玄海原子力発電所の原子炉設置変更許可申請の補正概要

玄海3，4号機の特定重大事故等対処施設内にある緊急時制御室の要員（以下、「特重施設要員」という。）に対する有毒ガス防護について、以下の内容を追加記載。

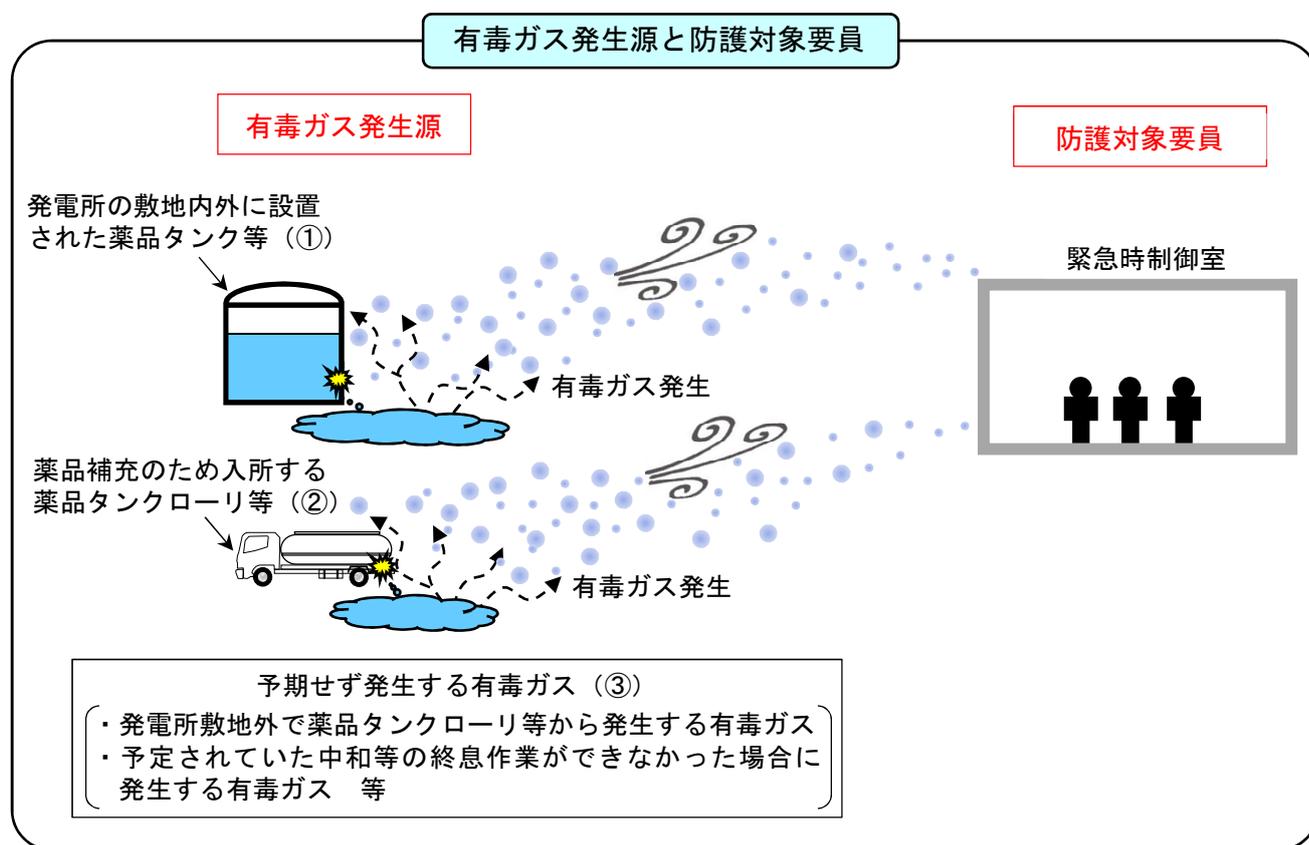
(1) 有毒ガスが特重施設要員に及ぼす影響により、当該要員の対処能力が著しく低下し、特定重大事故等対処施設の機能が損なわれることがないという設計方針を記載。

- ・発電所敷地内外にある薬品タンク等 (①) を対象に、薬品が漏れて有毒ガスが発生した場合の特重施設要員への影響の有無の評価
- ・発電所に入所する薬品タンクローリ等 (②) から薬品が漏れ出した場合の速やかな希釈・中和措置等を講じる手順及び体制等を整備
- ・以上の評価結果等により、特重施設要員の対処能力が損なわれるおそれはないことを確認

(2) 発電所敷地内外問わず、予期せず発生する有毒ガス (③) に対する特重施設要員への防護のため、防護具を配備し、事故対策に必要な操作を行うための手順を整備することを記載。
